Communauté de Communes Adour Madiran
Val d'Adour Environnement
SPANC du Val d'Adour

CONTROLE DE FONCTIONNEMENT

RAPPORT DE VISITE SUR LE SYSTEME D'ASSAINISSEMENT NON COLLECTIF COMMUNE DE SAINT-LANNE

N° dossier : 8036
Nom de l'usager : FLAAM
Prénom : Jan
Adresse de l'immeuble : 683 RTE DE CANNET
Commune : SAINT-LANNE
Section et n° parcelle(s) : D 0250
Date de réalisation de l'assainissement : 2006

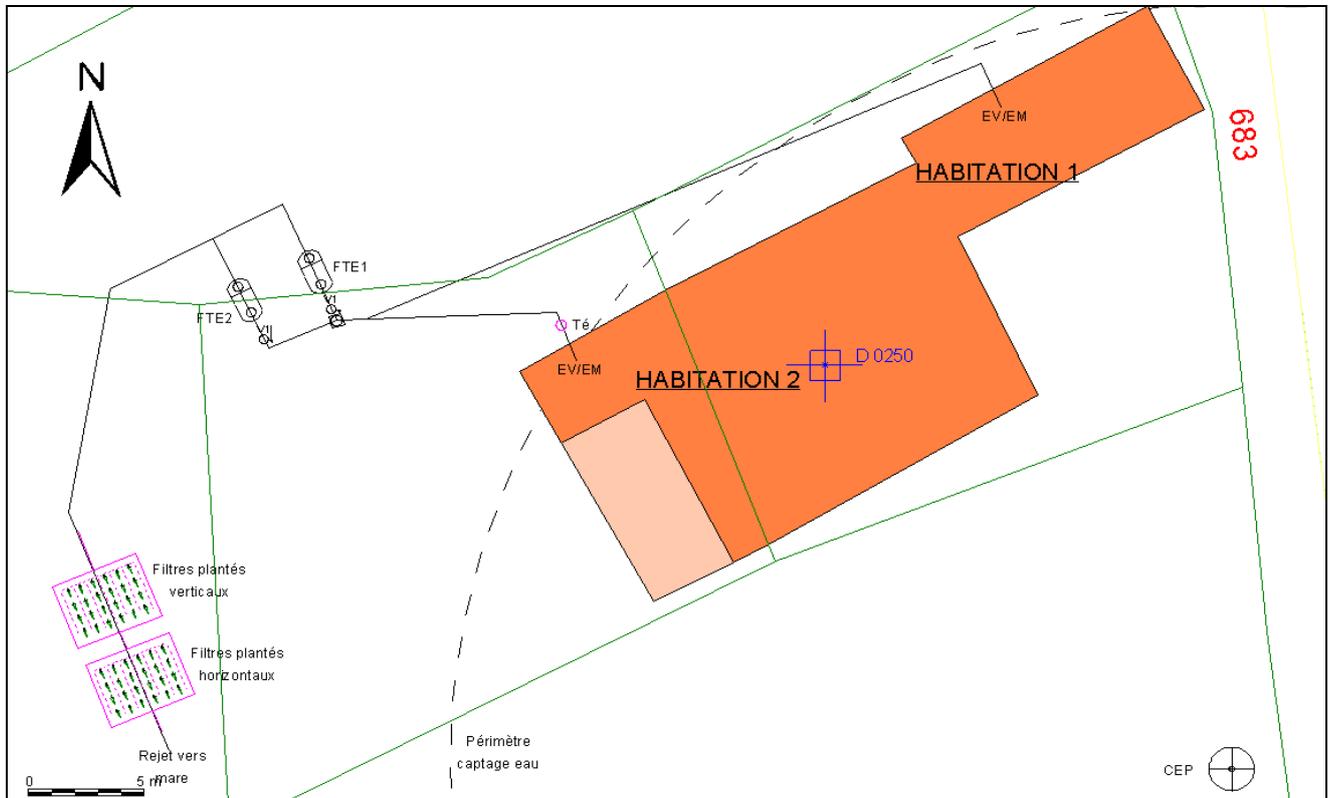
Cependant, il est conseillé d'améliorer le système d'alimentation des filtres verticaux. Leur alimentation « bricolée » par le biais d'une bouteille de lait, et le réseau de dispersion crée une alimentation préférentielle des premiers cm² du filtre. Il serait préférable d'installer une alimentation type chasse à augets, qui permet d'envoyer sur le filtre un volume d'eau plus important en une seule fois, afin de répartir l'effluent à traiter sur le filtre.

Plan et localisation de l'installation (Ech.:1/831):

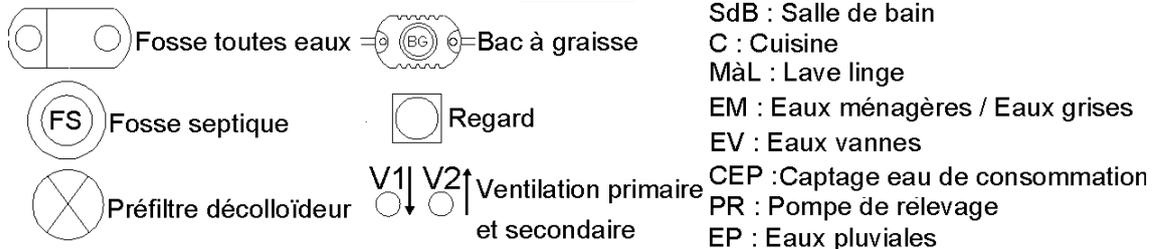
- Mise en place d'une filière de traitement réglementaire
- Mise en place d'une ventilation secondaire
- Fosses toutes eaux à plus de 10m des habitations (compte tenu de la pente vérifier la nécessité d'un bac à graisse)
- Proximité d'un captage d'eau destiné à la consommation (>35m)
- Mise en place d'un système de vanne permettant l'alimentation par alternance des fosses toutes eaux
- Modifier le système d'évacuation (rejet interdit dans une mare) par un dispositif d'infiltration
